主要変更点 Model`2010

birel SWF Y30-C

SWF Y30-C+KT100SEC COMPL

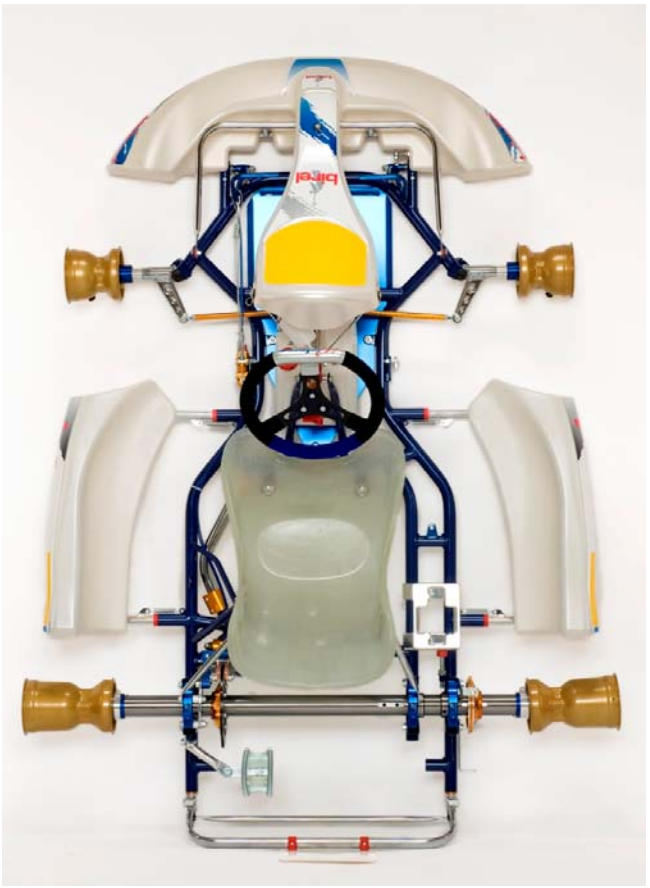
- フロントメンバー32Φ、メインパイプ30Φへと変更され適切なシャーシーロールを実現しました。
- ナックルが25Φに変更され、フロントグリップの追従性が向上しました。
- ホイルが6点式へと変更され、より広いセッティングが可能とされます。
- カウルが白に変更されます。
- よりホールド性の高いシートへと変更されます。
- フロントブレーキ仕様、リヤカウル仕様が設定されます。
